改善箇所説明図

〔後面取付支持棒ブラケットが溶接不良のため割がれるおそれがある。〕

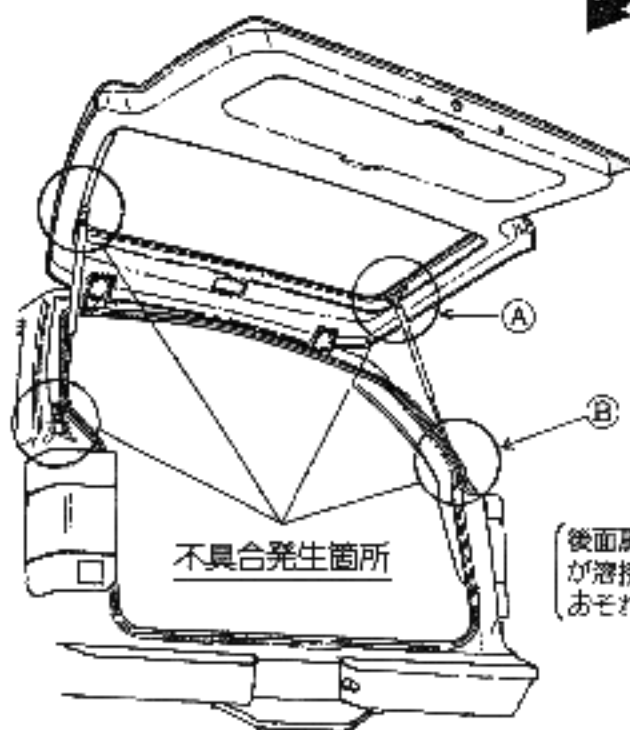
不具合発生箇所

対策用プレートをブラケットの上にあて、リベットにて4箇所共締める。

既存の支持棒ブラケットをリベットにて補強をする。
